DODATEK č.8
KE SMLOUVĚ O DÍLO ZE DNE 21. 7. 2021

Stavba: ČZU - Dostavba fakulty životního prostředí - FŽP III
Zhotovitel: ESOX, s.r.o.
Objednatel: Česká zemědělská univerzita v Praze
Projektant: Origon, s.r.o.
TDS: ESTE Design & Consulting, s.r.o.

Změna principu obsluhy zelené fasády

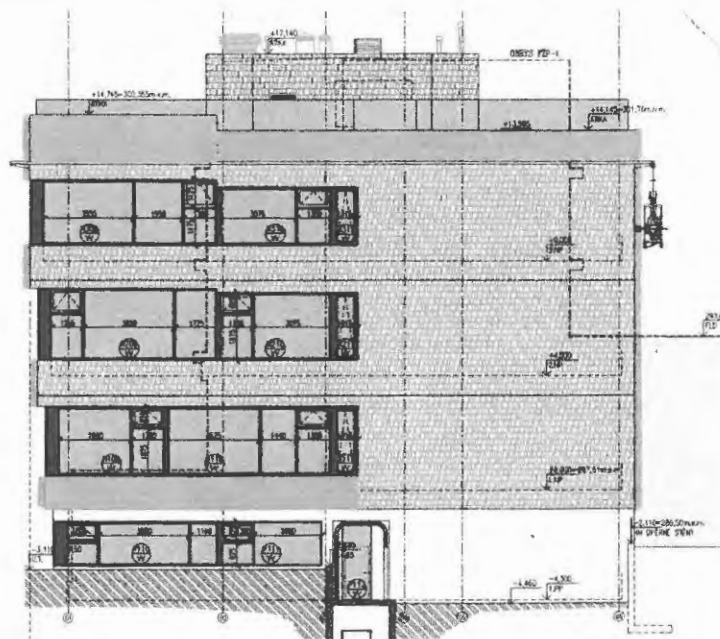
Při řešení obsluhy zelené fasády byla projektem navržena závěsná lávka vedená po obvodu budovy na vykonzolované kolejnici. V soutěži jsme ocenili zařízení francouzského výrobce Fixator, konkrétně typ PERM05, které drtivě většinu parametrů uvedených v zadávací dokumentaci vyhovuje.

Nicméně během dalších jednání s dodvateli plošiny tohoto typu po přidělení zakázky, jsme nedokázali výrobek dovybavit (přizpůsobit) takovým způsobem, aby splnil všechny požadavky dané zadávací dokumentací. Zejména se nepodařilo zajistit možnou obsluhu fasády v celé potřebné ploše a potřebné únosnosti.

Vzhledem ke konstrukčnímu řešení stavby a velkému vykonzolování nosné koleje kvůli tloušťce zelené fasády bylo staticky možné její kotvení nejvýše do úrovně stropu nad 3.NP, jak ostatně navrženo projektové dokumentaci. Vzhledem k složitému geometrickému tvaru, po výšce uskakujících fasád na západní a severní straně však došlo k tomu, že při svěšení lávky do úrovně 1.NP by byla již lokálně visutá lávka od fasády tak daleko, že obsluha zelené fasády je reálně nemožná. Esteticky i technicky problematické vedení kolejnice pro plošinu v oblasti zvlněné fasády na severní straně nechávám mimo tuto debatu. Toto technicky řešitelné bylo, nicméně za zhoršení vizuální podoby stavby.

Nově jsme navrhli změnu zařízení za plošinu nikoli závěsnou, ale kloubovou, která již bezesbýtku plní požadované parametry z hlediska nosnosti, rozměru koše a především efektivního dosahu po celé ploše zelené fasády a má snadnou obsluhu možná proškolenou obsluhou bez vyšších nároků na provozovatele. Na základě těchto požadavků byla navržena kloubová plošina Genie Z62/40. Niže technický list s pracovním dosahem.

VÝCHODNÍ

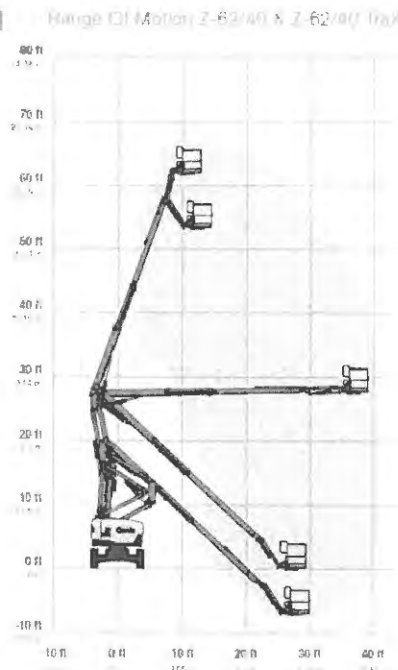
Schéma maximálního rozsahu obsluhovatelých a neobsluhovatelých ploch fasád, kde plošina plní a neplní projektem požadované parametry jsou graficky znázorněny na níže. Zelená plní, červená neplní.
